# 改善箇所説明図

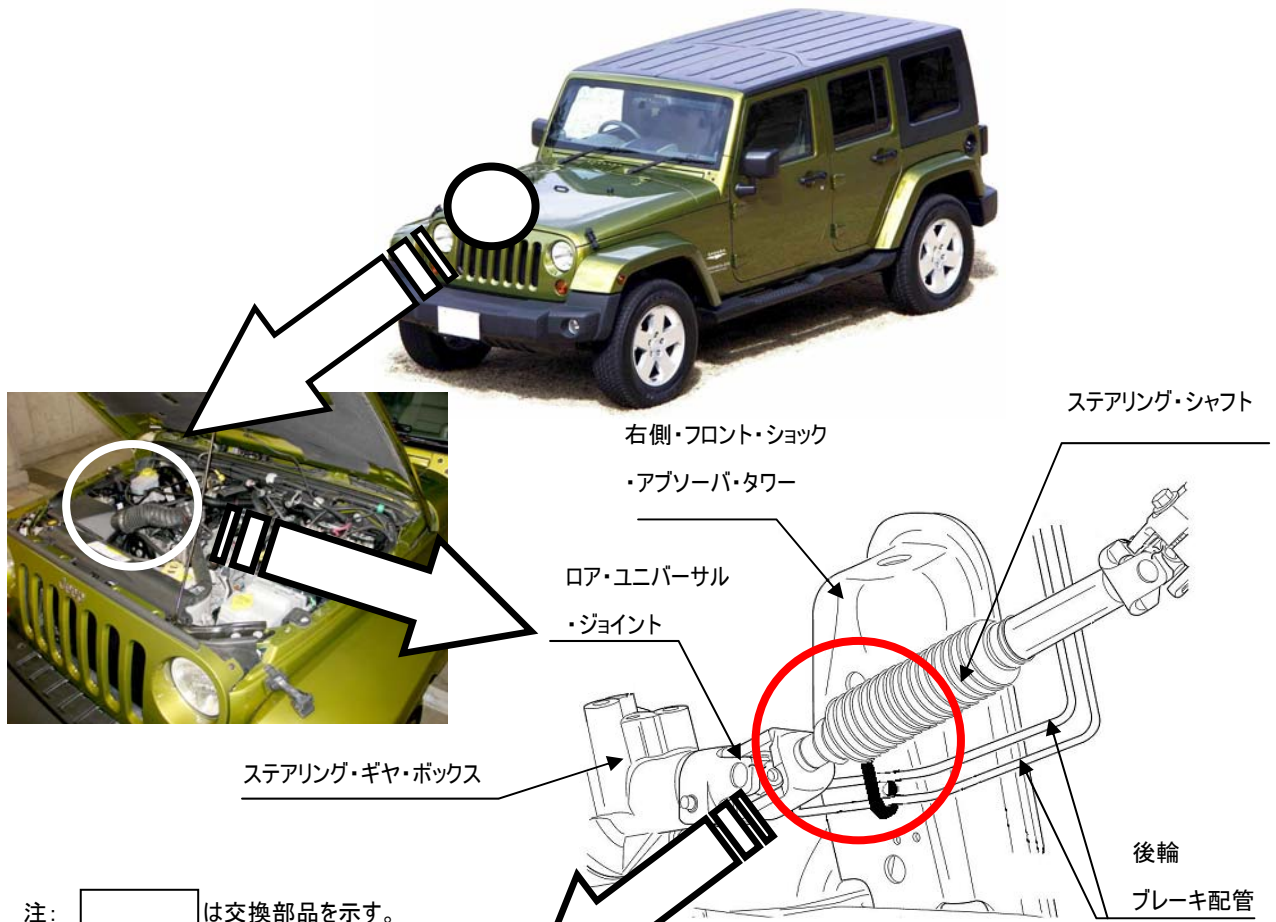
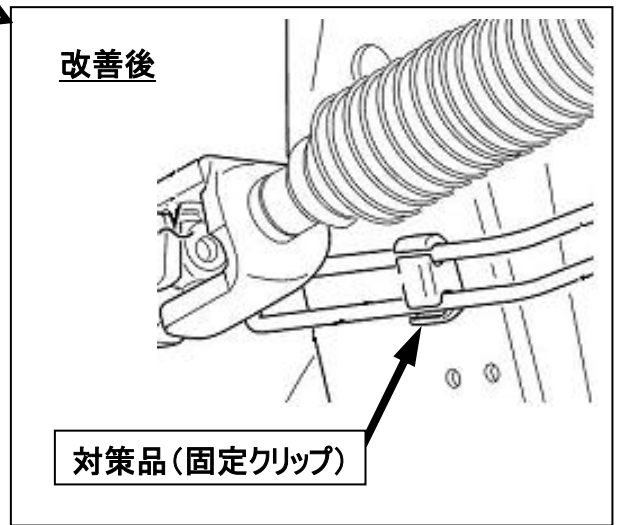
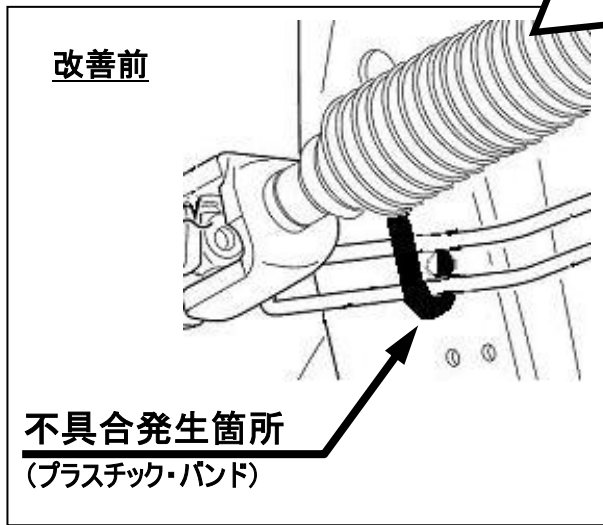
エンジン・ルーム内の後輪ブレーキ配管の固定方法が不適切なため、当該配管がステアリング・シャフトのロア・ユニバーサル・ジョイントと接触するものがある。そのため、そのまま使用を続けると当該配管が損傷し、ブレーキフルードが漏れ、最悪の場合、後輪ブレーキが効かなくなるおそれがある。

全車両、当該配管の固定具を対策品と交換するとともに、当該配管を点検し、損傷のあるものは新品と交換する。

識別: ブレーキ・ハイドロリック・コントロール・ユニットに接続されている“右側後輪ブレーキ配管”上面に黄色ペイントを塗布する。
